Sujet : TR: Demande de consultation PC 01040121E0012

DATE *09 novembre 2021*
REF. *VENDEUVRE SUR BARSE*
OBJET *Permis de construire PC 010401 21 E0012*

PERMIS DE CONSTRUIRE D'UNE CENTRALE PHOTOVOLTAÏQUE - VENDEUVRE-SUR-BARSE (10) - OCTOBRE 2021

commune	VENDEUVRE SUR BARSE
établissement	Centrale photovoltaïque Kronos Solar
adresse	LIEU-DIT DERRIERE LES VARENNES
nature du dossier	Permis de Construire PC 401 21 E 0012 Daté du 15/10/2021
maître d'ouvrage	Kronos Solar Ib Vogt 15 SAS
numéro de la fiche	I40100045-000

PC1.2 - PLAN CADASTRAL

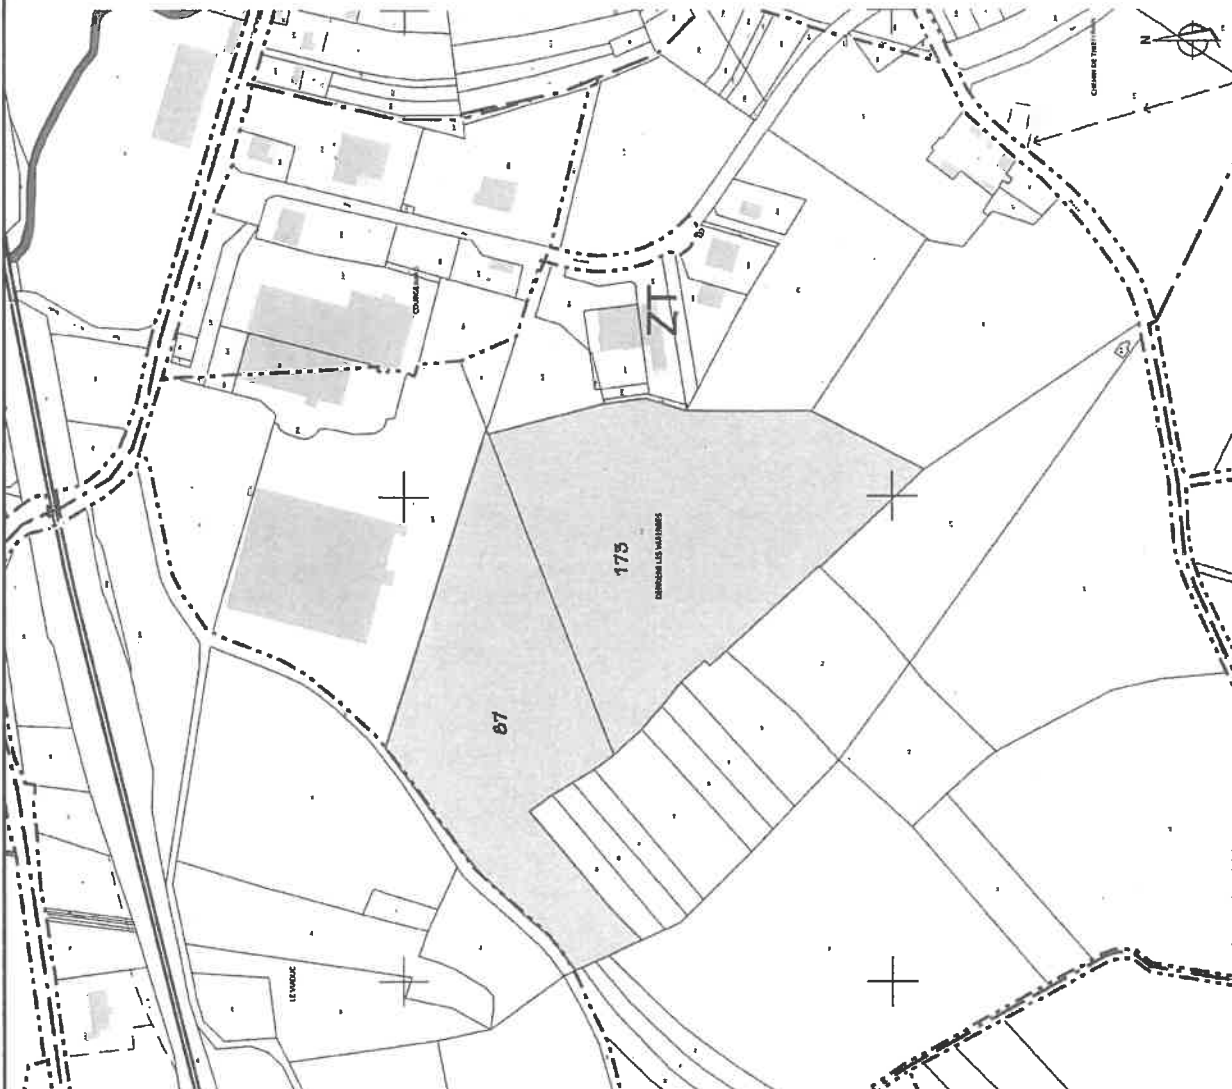
Article 1^{er} : Un diagnostic archéologique sera réalisé sur le terrain faisant l'objet des aménagements, ouvrages ou travaux susvisés, sis en :

Section et parcelles : ZT 87 et 173

Emprise : env. 96 590 m² (cf. plan joint)

PLAN IMPLANTATION - DIAGNOSTIC INRAP

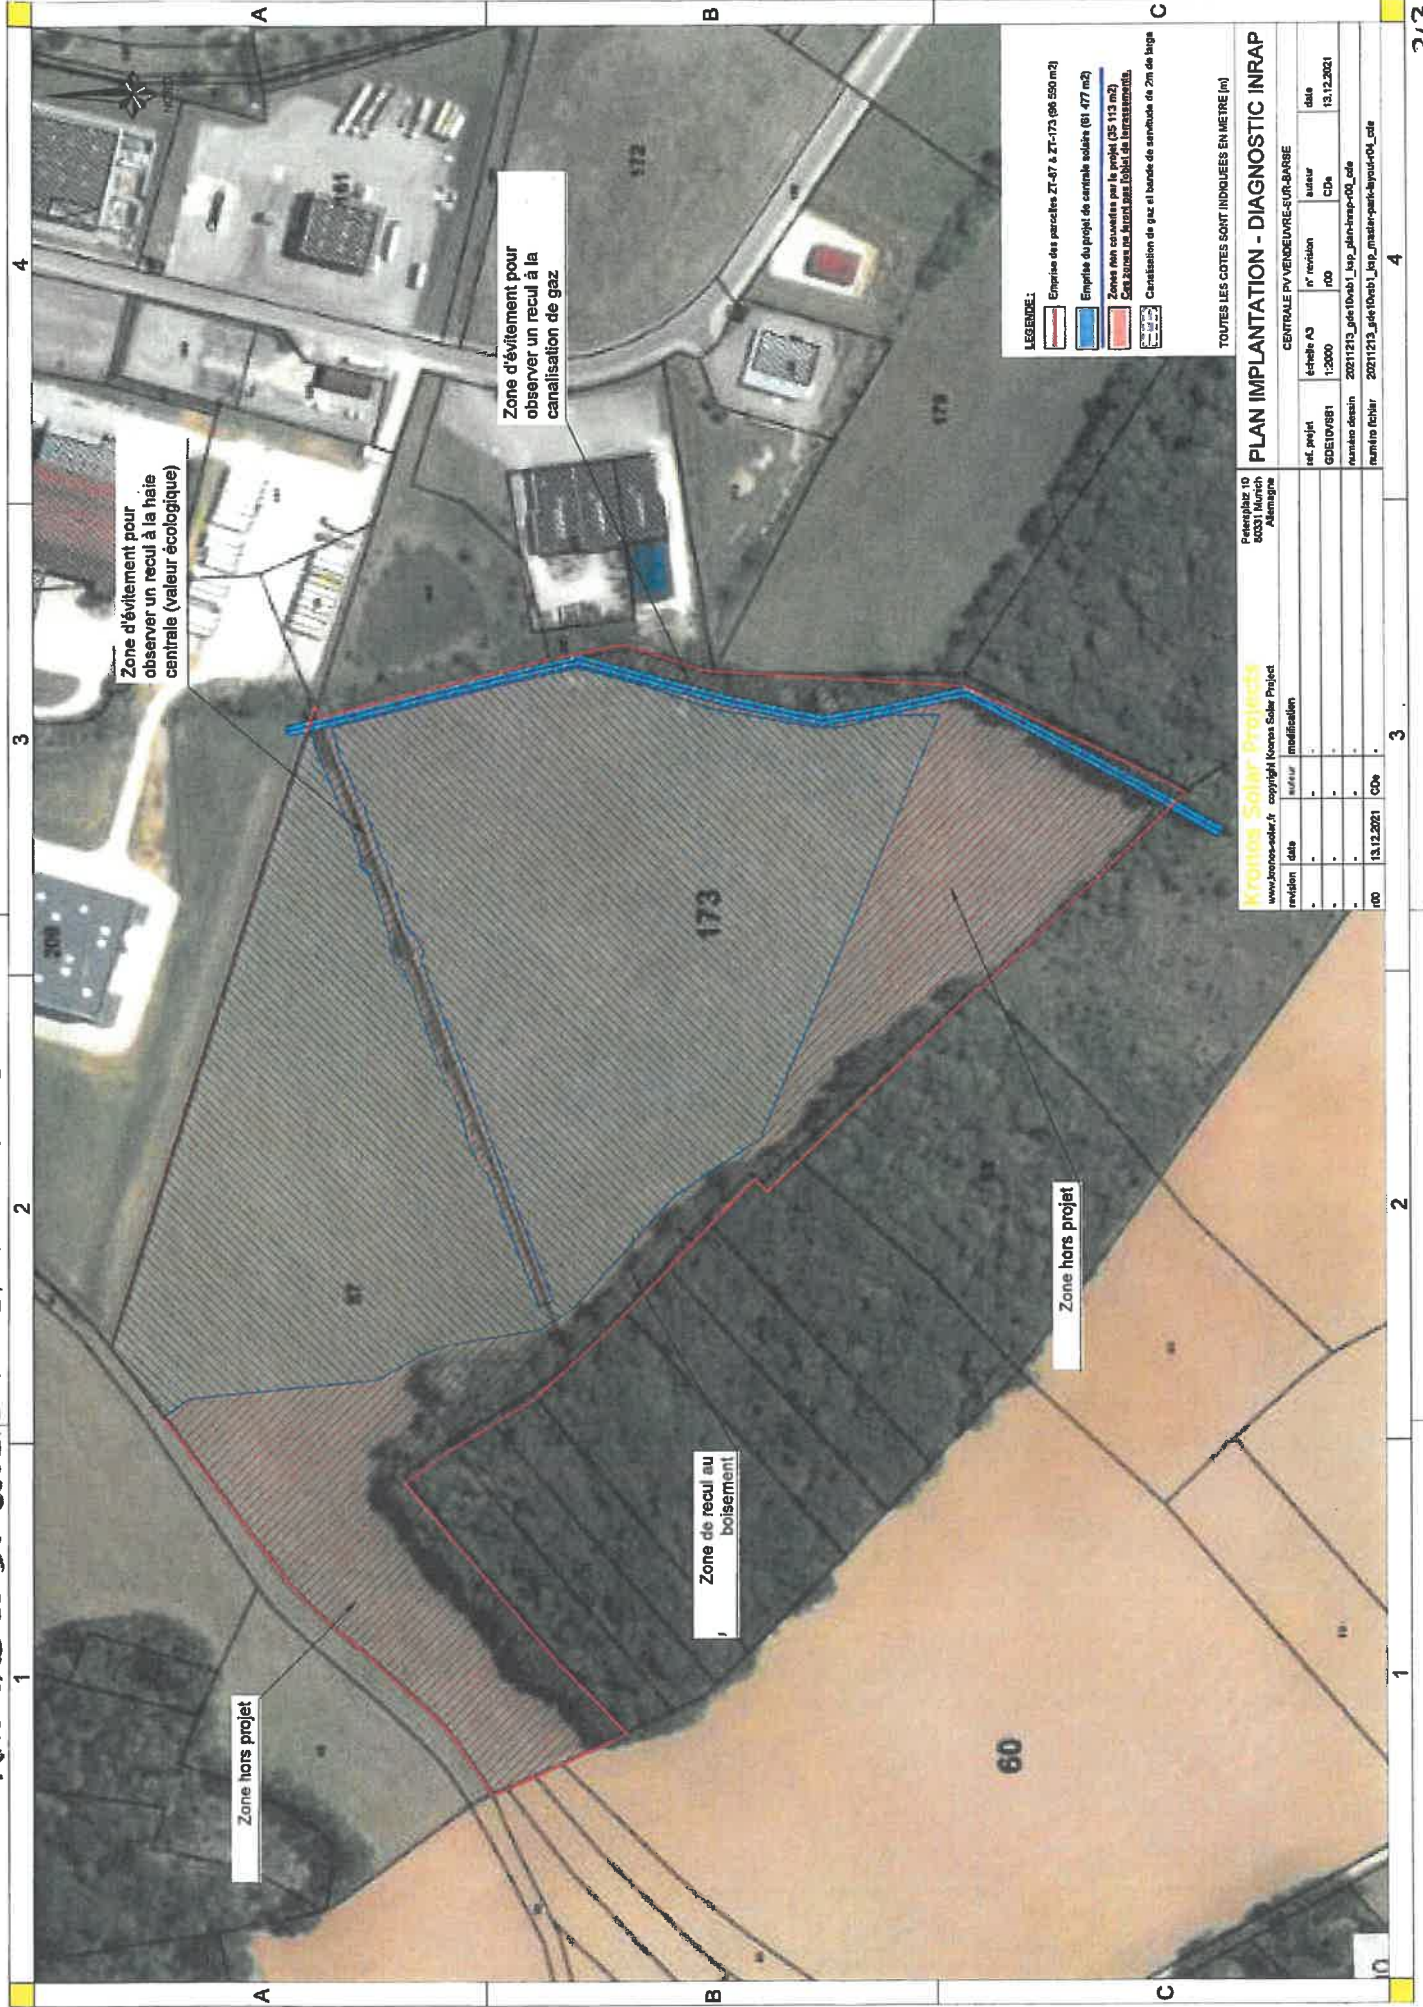
CONSIDÉRANT que l'emprise et la surface du projet doivent être modifiées ;

Emprise : env. 61 477 m² (cf. plan joint à l'arrêté n° SRA2022/C036)
